改善箇所説明図

基準不適合発生箇所

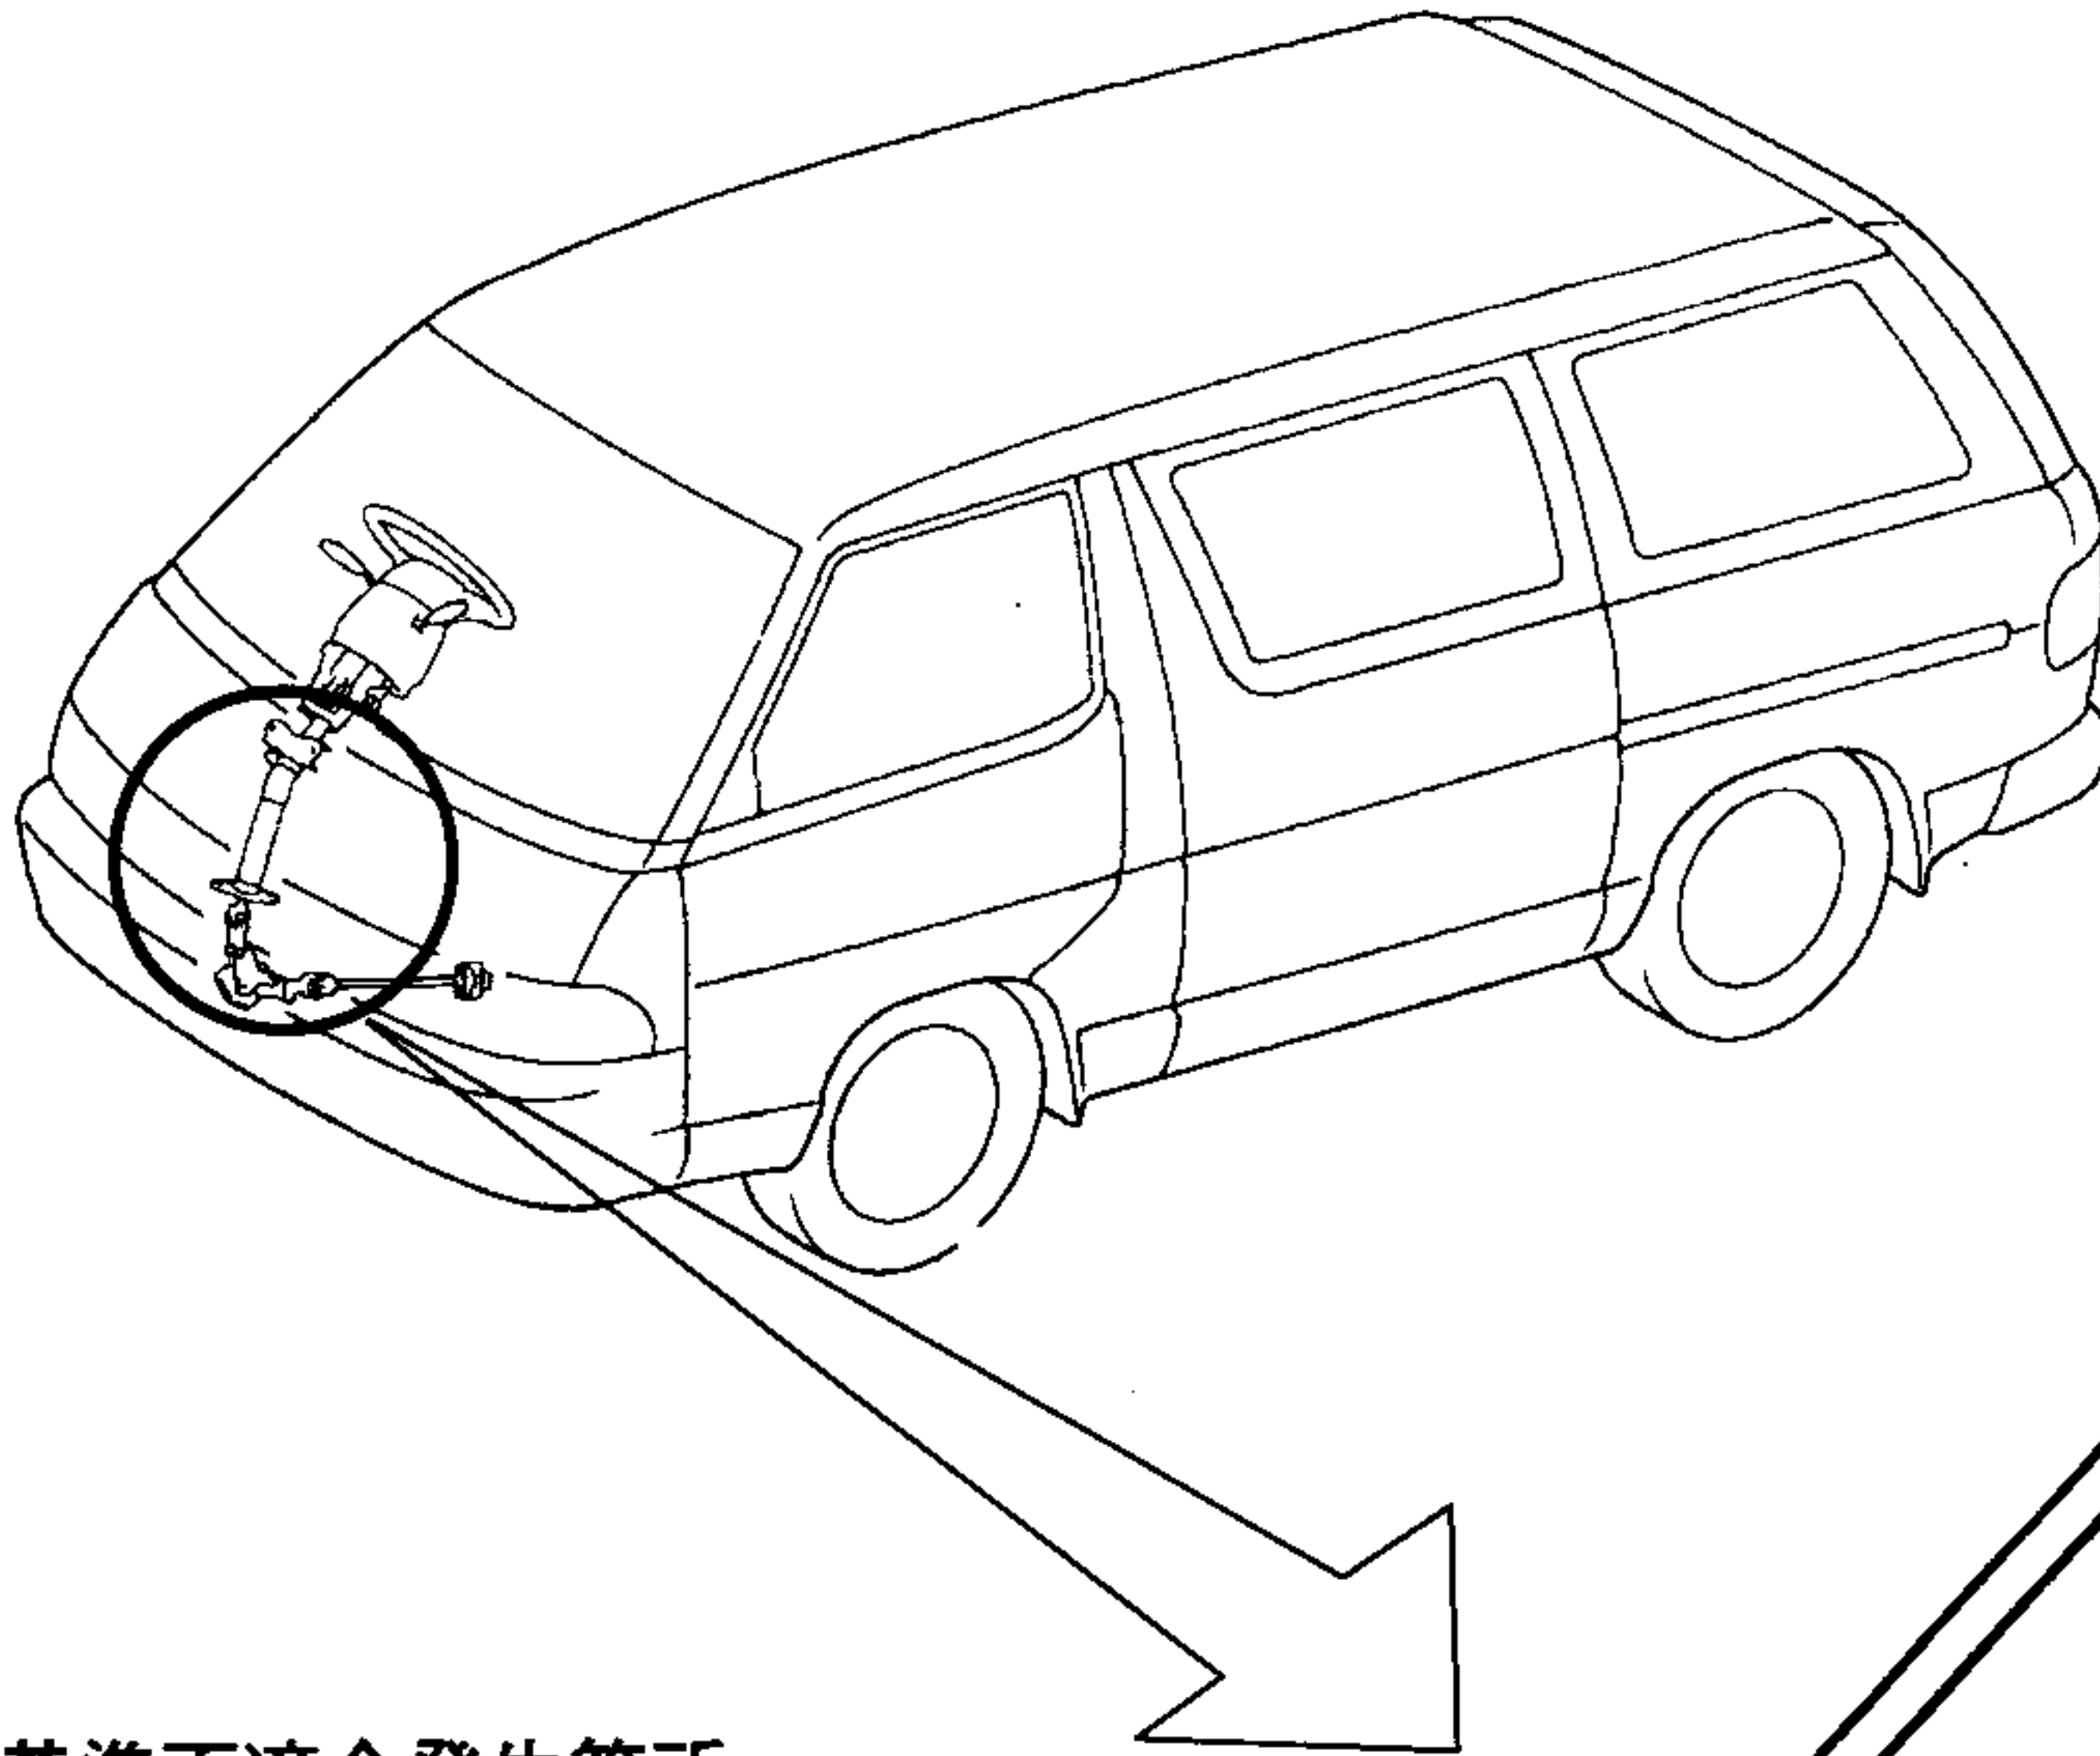
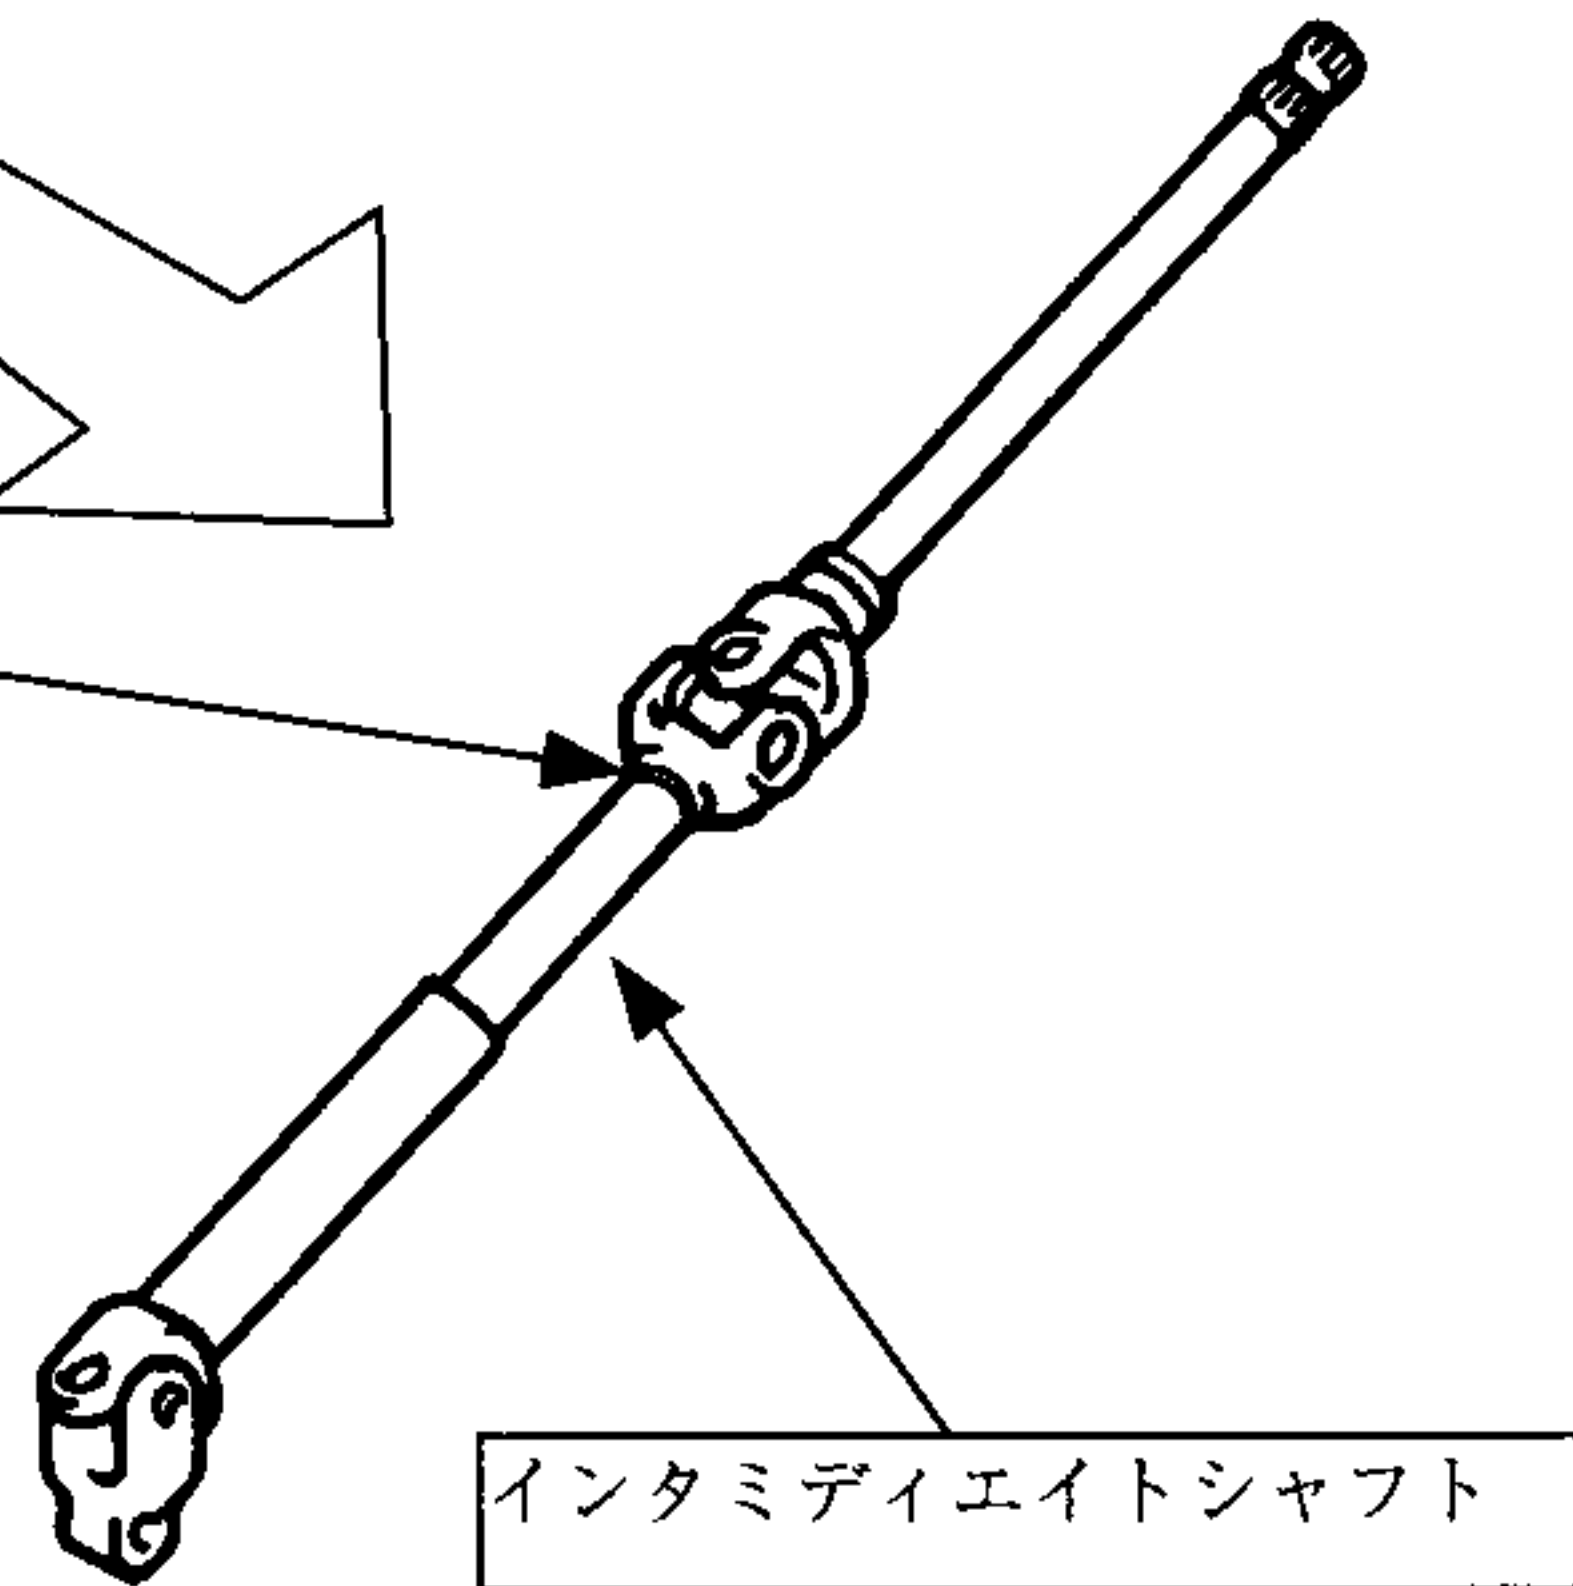
交換修理用に製造したステアリングシャフトにおいて、ハンドルとギヤボックスをつなぐ連結軸（インタミディエイトシャフト）の接合部の溶接に不適切なものがあるため、交換修理によって当該部品を取り付けた車両について、そのままの状態で使用を続けると、当該接合部が破損し、かじ取り操作ができなくなるおそれがある。

全車両、当該インタミディエイトシャフトを良品と交換する。

識別：改善済車両には運転者席フロアにあるネームプレート右側に黄色ペイントを塗布する。
